ПАСПОРТ ДОСТУПНОСТИ

объект: Федеральное государственное образовательное бюджетное учреждение высшего образования «Финансовый университет при правительстве Российской Федерации (Краснодарский филиал). Административно-учебное здание.

Адрес: Краснодарский край, г. Краснодар, ул. Шоссе Нефтяников, 32

Дата составления: март 2026

2.1.1 Лестница на входе наружная:

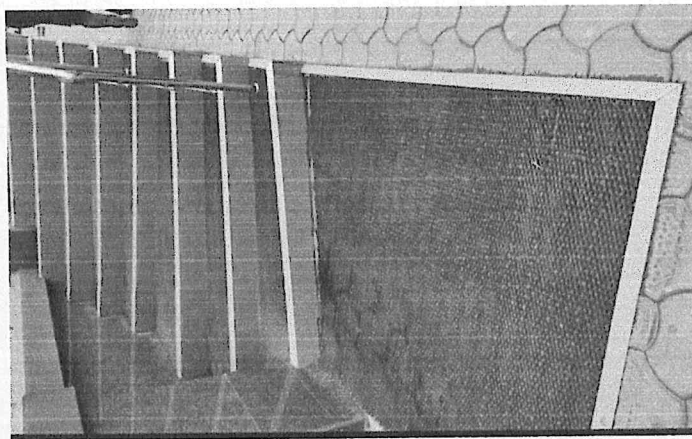
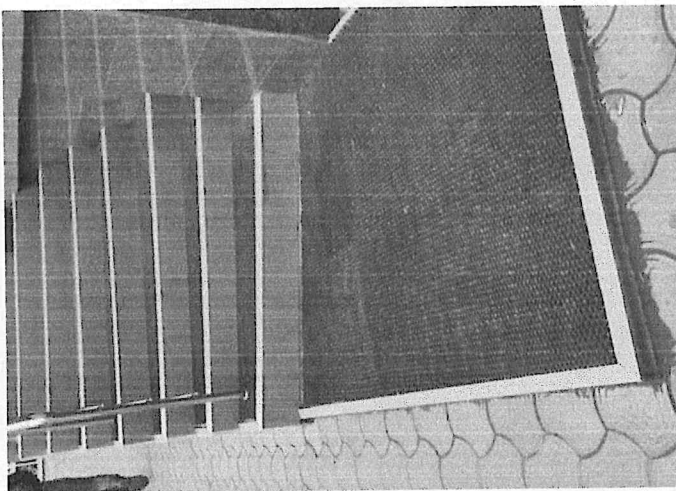
1	2	3	4	5
высота подъема ступеней	О, С	12 – 15 см	14-15 см	п. 5.1.12 СП 59.13330.2020
ширина ступеней	О, С	35 – 40 см	35 см	п. 5.1.12 СП 59.13330.2020
единообразная геометрия ступеней	О, С	наличие	отсутствие	п. 5.1.12 СП 59.13330.2020
тактильно-контрастные наземные указатели перед лестницей глубиной от 0,5 до 0,6 м и шириной, равной ширине участка лестницы, разрешенного для движения инвалидов, с рифами типа усеченных конусов, усеченных куполов, цилиндров, расположенных в линейном порядке на расстоянии 0,3 м от кромки проступи первой ступени лестничного марша	С	наличие	отсутствие	п. 5.1.10 СП 59.13330.2020, таблица 3 ГОСТ Р 52875
поручни на высоте 90 см	О, С	наличие	наличие	п. 5.1.13 СП 59.13330.2020
непрерывные по всей длине поручни с двух сторон	О, С	наличие	наличие, с одной стороны	п. 5.1.13 СП 59.13330.2020
горизонтальные завершения поручней сверху и внизу с не травмирующим окончанием, выступающие за границы лестничных маршей на 30 см	С, О	наличие	наличие	п. 5.1.13 СП 59.13330.2020

Функциональные зоны объекта	Основные мероприятия по адаптации
1	2
Вход №1	5.1.1. Лестница на входе наружная: - при проведении капитального ремонта здания привести в соответствие ступени лестниц и сделать их едиными, сделать контрастную окраску первой и последней ступени, установить противоскользящие полосы на краевых ступенях (п. 5.1.12 СП 59.13330.2020). - разместить перед ступенями тактильные контрастные указатели, выполняющие функцию предупреждения на покрытии пешеходных путей на расстоянии 0,8-0,9 м от ступеней. Указатель должен заканчиваться до ступени на расстоянии 0,3 м. Указатели должны иметь высоту рифов 5 мм. (5.1.10 СП 59.13330.2020, таблица 3 ГОСТ Р 52875). - при проведении капитального ремонта здания предусмотреть с двух сторон внешних лестниц непрерывные по всей их длине ограждения и поручни в соответствии с ГОСТ Р 51261 (п.5.1.13 СП 59.13330.2020), рис. 2.

Фото 5 (входная наружная дверь)

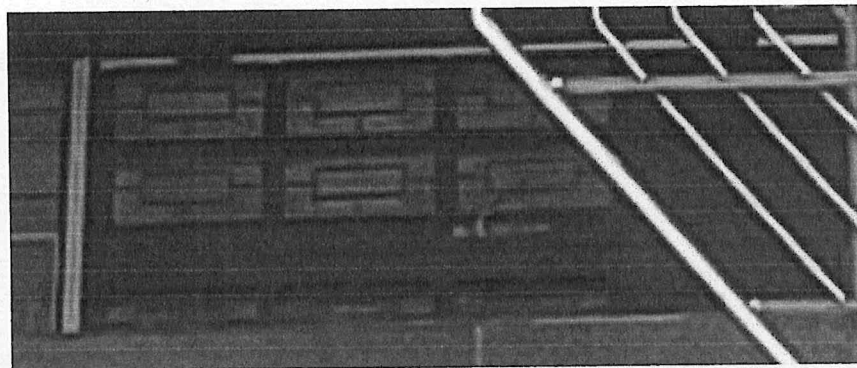
Входная площадка:					
Размер входной площадки:	К	1,4 x 1,8 м	1,5 x 2,45 м	п. 6.1.4 СП 59.13330.2020	
при наличии пандуса	К	не менее 2,2 x 2,2 м	-	п. 6.1.4 СП 59.13330.2020	
Дверь входная наружная:					
ширина проема одной створки двери в свету	К	не менее 0,9 м	0,85 м	п. 6.1.5 СП 59.13330.2020

Функциональные зоны объекта	Основные мероприятия по адаптации
1	2
	5.1.2. Дверь входная наружная и внутренняя: - при проведении текущего ремонта помещений произвести замену входной наружной и внутренней дверей на новые с шириной рабочей створки 0,9 м, за исключением случая расположения дверного проема в несущих конструкциях (дверной проем может быть не менее 80 см), (п. 6.1.5 СП 59.13330.2020), обеспечить высоту порога в проемах входных дверей не более 0,014 м (п. 6.2.4 СП 59.13330.2020). До переустройства порога оборудовать дверной проем инвентарным мини пандусом, в соответствии с п. 6.2.9 СП 59.13330.2020. - разместить маркировку на прозрачных полотнах дверей на нормативной высоте на двух уровнях: 0,9-1,0 м и 1,3-1,4 м (п. 6.1.6 СП 59.13330.2020). - обеспечить контрастность ручек двери тамбура по отношению к цвету дверей (п. 6.4.1 СП 59.13330.2020). 5.1.3 Входная площадка: - заменить ненормативные пиктограммы доступности для инвалидов на актуальные. Согласно п.4.3.7.3 ГОСТ Р 52131-2019 знак доступности объекта должен размещаться перед входом в здание или помещение рядом с входной дверью, на стене, со стороны расположения дверной ручки, на расстоянии от 0,05 до 0,1 м от наличника (п.6.5.1 СП 59.13330.2020), рис. 3. 5.1.4 Тамбур: - при проведении капитального ремонта здания, в ходе выполнения проектных работ, рассмотреть возможность приведения в соответствие габаритов тамбура (п. 6.1.8 СП 59.13330.2020).

Фото 13

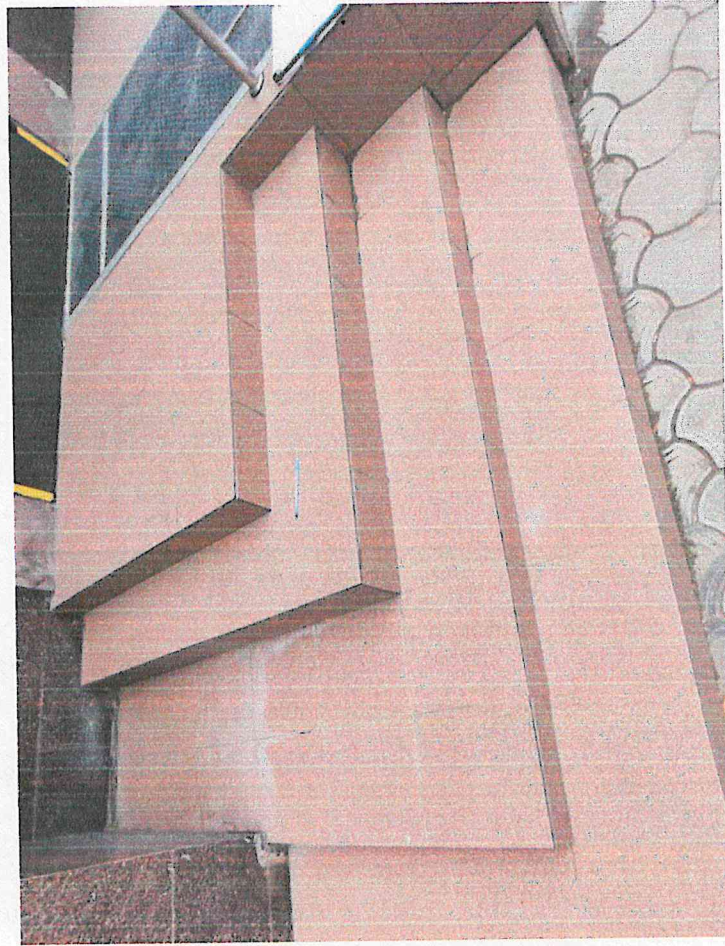
2.2.2. Вход №2 (с пандусом)				
Лестница на входе наружная:				
высота подъема ступеней	О, С	12 – 15 см	10-17 см	п. 5.1.12 СП 59.13330.2020
ширина ступеней	О, С	35 – 40 см	30 см	п. 5.1.12 СП 59.13330.2020
единообразная геометрия ступеней	О, С	наличие	отсутствие	п. 5.1.12 СП 59.13330.2020
тактильно-контрастные наземные указатели перед лестницей глубиной от 0,5 до 0,6 м и шириной, равной ширине участка лестницы	С	наличие	отсутствие	п. 5.1.10 СП 59.13330.2020,

Функциональные зоны объекта	Основные мероприятия по адаптации
1	2
	- при проведении капитального ремонта здания привести в соответствие ступени лестниц и сделать их едиными, сделать контрастную окраску первой и последней ступени, установить противоскользящие полосы на краевых ступенях (п. 5.1.12 СП 59.13330.2020). - при проведении капитального ремонта здания предусмотреть с двух сторон внешних лестниц непрерывные по всей их длине ограждения и поручни в соответствии с ГОСТ Р 51261 (п.5.1.13 СП 59.13330.2020). 5.2.2 Пандус, дублирующий наружную лестницу на входе: - оставить существующий пандус. В стесненных условиях допускается увеличение уклона марша пандуса до 100 %, при этом передвижение людей на кресле-коляске должно быть с помощью сопровождающих лиц, п. 5.1.14 СП 59.13330.2020 (Таблица 5.1). - установить наружное вызывное устройство или средство связи с персоналом, п.6.1.1 СП 59.13330.2020. Рекомендуется разместить кнопку вызова персонала на высоте не более 1,1 м и не менее 0,85 м от поверхности пешеходного пути (п. 6.4.2 СП 59.13330.2020). Вызывное устройство должно быть обозначено тактильной табличкой с обозначением его назначения по ГОСТ Р 52131, расположенной над устройством вызова на высоте от 1,2 до 1,6м, п. 7.2.2.1, 7.2.2.3, 7.2.2.6 ГОСТ 51671-2020. 5.2.3 Входная площадка: - При проведении капитального ремонта здания, в ходе выполнения проектных работ, рассмотреть возможность приведения в соответствие габаритов входной площадки, п. 6.1.4 СП 59.13330.2020. - обозначить вход тактильной пиктограммой доступности для инвалидов (п.6.5.1 СП 59.13330.2020). Согласно п.4.3.7.3 ГОСТ Р 52131-2019 знак доступности объекта должен размещаться перед входом в здание или помещение рядом с входной дверью, на стене, со стороны расположения дверной ручки, на расстоянии от 0,05 до 0,1 м от наличника, на высоте от 1,3 до 1,5 м от уровня поверхности, рис. 5.

2.3.2 Лестница внутренняя (эвакуационная):

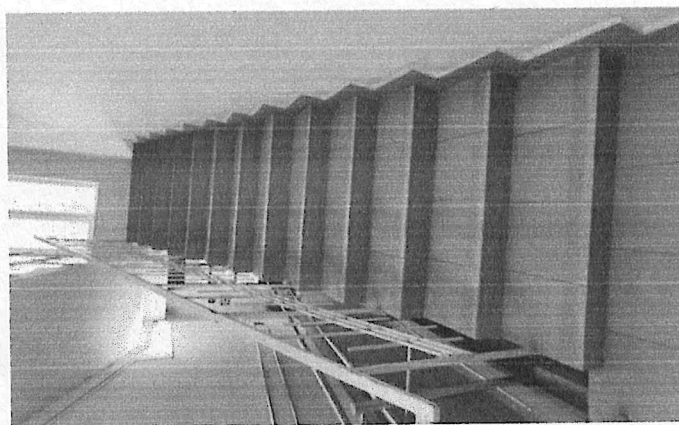
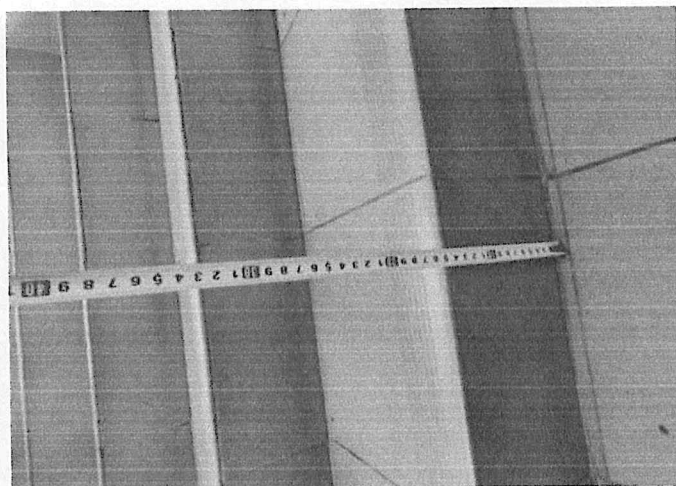
ширина ступеней	О, С	28 – 35 см	32 см	п. 6.2.8 СП 59.13330.2020
Противоскользящие контрастные полосы (одна или несколько) общей шириной 8 – 10 см на проступях краевых ступеней лестничных маршей	О, С	наличие	наличие	п. 6.2.8 СП 59.13330.2020
Поручни на высоте	О, С	90 см	80 см	п. 6.2.11 СП 59.13330.2020

1	2	3	4	5
горизонтальные завершения поручней вверх и вниз с не травмирующим окончанием, выступающие за границы лестничных маршей на 30 см	К, С, О	наличие	отсутствие	п. 5.1.13, п. 6.2.11 СП 59.13330.2020
центральные разделительные двусторонние поручни (при ширине лестницы 4,0 м и более)	О, С	наличие	-	п. 6.2.8 СП 59.13330.2020
Рельефные обозначения этажей на поручнях лестниц	С	наличие	отсутствие	п. 6.2.12 СП 59.13330.2020
Предупреждающая тактильная полоса перед верхней ступенью верхнего марша и нижней ступенью нижнего марша	С	наличие	отсутствие	п. 6.2.8 СП 59.13330.2020
Подъемник, дублирующий внутренний лестницу	К, О	наличие	-	п. 6.2.8 СП 59.13330.2020
Лифт, дублирующий внутреннюю лестницу	К	наличие	наличие	п. 6.2.13 СП 59.13330.2020
Пандус, дублирующий внутреннюю лестницу (в зону оказания услуги):				
уклон (отношение высота / длина)	К, О	не более 1/20 (5 %)	1/6 (15 %)	п. 6.2.9 СП 59.13330.2020
горизонтальные площадки в верхнем и нижнем окончании пандуса	К	не менее 1,5 x 1,5 м	Верх: 2,4 x 1,33 м Низ: 0,45 x 1,8 м	п. 6.2.9 СП 59.13330.2020
